Verslag huishoudelijke elektrische installatie op laagspanning en zeer lage spanning

Referentie: **011-20261001-05**	Datum controle: **01/10/2026**
Keurder: **011**

Eigenaar:	[redacted]	EAN-code:	**541448820038003613**
Adres installatie:	**Mozartstraat 28 bus 2, 2018 - Antwerpen**	Nummer teller(s):	**1SAG1100134222**
		Distributienetbeheerder installatie:	**Fluvius**
Datum uitvoering installatie:	☑ Vóór 01/10/1981 ☑ Tussen 01/10/1981 en 01/06/2020 ☐ Vanaf 01/06/2020		
Type:	☑ Wooneenheid ☐ Niet-huishoudelijk ☐ PV ☐ Batterij ☐ Laadpaal

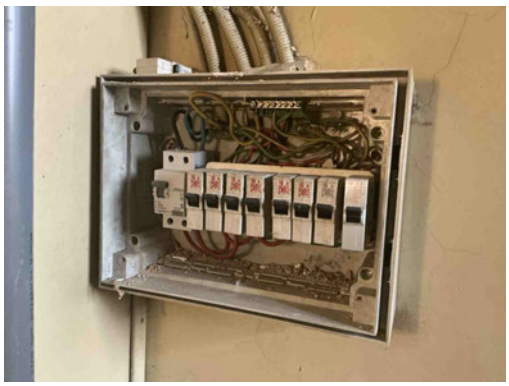
B17 - De voedingsspanning is niet op elk bord vermeld (Boek 1: 3.1.3.3).
Opmerking: Oa bord 1 en 2

B04 - De aanduiding van de kringen, klemmen en/of schakelapparatuur ontbreekt, is onjuist of is onvolledig (Boek 1: 3.1.3.1/5.1.6.1).
Opmerking: Oa bord 1 en 2

B29 - Het elektrisch verdeelbord in een huishoudelijke ruimte is niet voorzien van een deur (Boek1: 5.3.5.1).
Opmerking: Oa bord 1 en 2

B30 - De houder van de beveiliging in een huishoudelijke ruimte is niet voorzien van aangepaste kalibreerelementen (Boek1: 5.3.5.5).
Opmerking: Oa bord 2

B06 - Het elektrisch verdeelbord heeft niet de minimale beschermingsgraad IPXX-B in een gewone ruimte (Boek 1: 4.2.2.3).
Opmerking: Oa bord 2

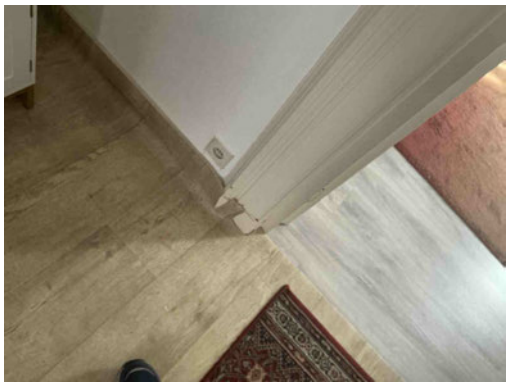
A20 - Er bevindt zich een contactdoos zonder beschermingsgeleider in de elektrische installatie. Deze is niet geplaatst achter een differentieelstroombeschermingsinrichting met grote (max. 30mA) of zeer grote (max. 10mA)gevoeligheid. (Boek 1: 8.2.1.b)
Opmerking: Oa slaapkamer , woonkamer

T11 - De contactdozen waarvan de toegekende stroomsterkte maximaal 16A en de toegekende spanning maximaal 250V bedraagt en niet bedoeld zijn voor de voeding van een of meerdere verbruikstoestellen voor een specifiek doel en niet geplaatst zijn in of op schakel- en verdeelborden, beschikken niet of IPXX-D (incl. gemeenschappelijke delen residentieel geheel) (Boek 1: 4.2.2.3/5.3.5.2).
Opmerking: Oa slaapkamer , badkamer

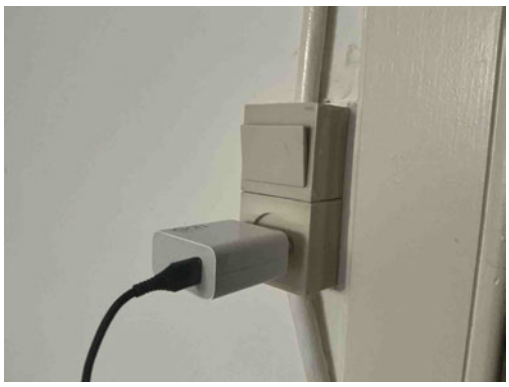
A20 - Er bevindt zich een contactdoos zonder beschermingsgeleider in de elektrische installatie. Deze is niet geplaatst achter een differentieelstroombeschermingsinrichting met grote (max. 30mA) of zeer grote (max. 10mA)gevoeligheid. (Boek 1: 8.2.1.b)
Opmerking: Oa slaapkamer , woonkamer

T11 - De contactdozen waarvan de toegekende stroomsterkte maximaal 16A en de toegekende spanning maximaal 250V bedraagt en niet bedoeld zijn voor de voeding van een of meerdere verbruikstoestellen voor een specifiek doel en niet geplaatst zijn in of op schakel- en verdeelborden, beschikken niet of IPXX-D (incl. gemeenschappelijke delen residentieel geheel) (Boek 1: 4.2.2.3/5.3.5.2).
Opmerking: Oa slaapkamer , badkamer

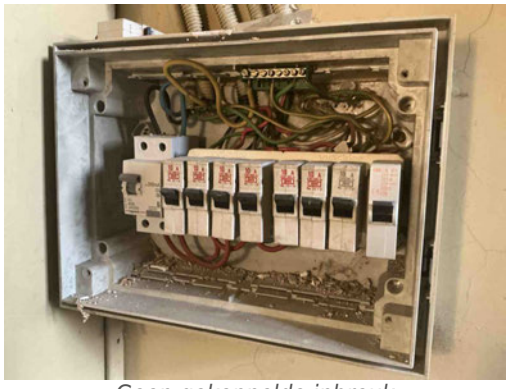
A20 - Er bevindt zich een contactdoos zonder beschermingsgeleider in de elektrische installatie. Deze is niet geplaatst achter een differentieelstroombeschermingsinrichting met grote (max. 30mA) of zeer grote (max. 10mA)gevoeligheid. (Boek 1: 8.2.1.b)
Opmerking: Oa slaapkamer , woonkamer

T11 - De contactdozen waarvan de toegekende stroomsterkte maximaal 16A en de toegekende spanning maximaal 250V bedraagt en niet bedoeld zijn voor de voeding van een of meerdere verbruikstoestellen voor een specifiek doel en niet geplaatst zijn in of op schakel- en verdeelborden, beschikken niet of IPXX-D (incl. gemeenschappelijke delen residentieel geheel) (Boek 1: 4.2.2.3/5.3.5.2).
Opmerking: Oa slaapkamer , badkamer

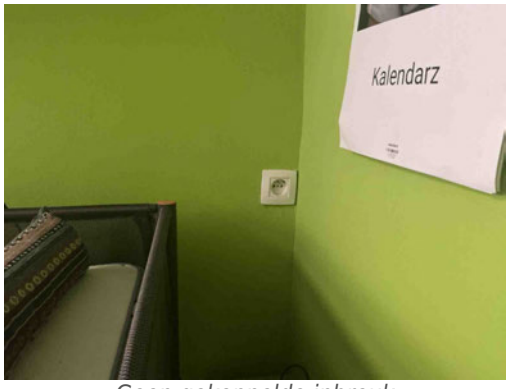
C38 - Het gebruikte kabeltype (snoerkabel) voldoet niet aan de specificaties die van toepassing zijn op voedingsleidingen voor vaste installatie (Boek 1: 1.4.2.1, 5.2.6.2).
Opmerking: Oa badkamer

T10 - Bepaalde contactdozen en/of schakelaars zijn niet degelijk bevestigd (Boek 1: 1.4.1.3).
Opmerking: Oa keuken
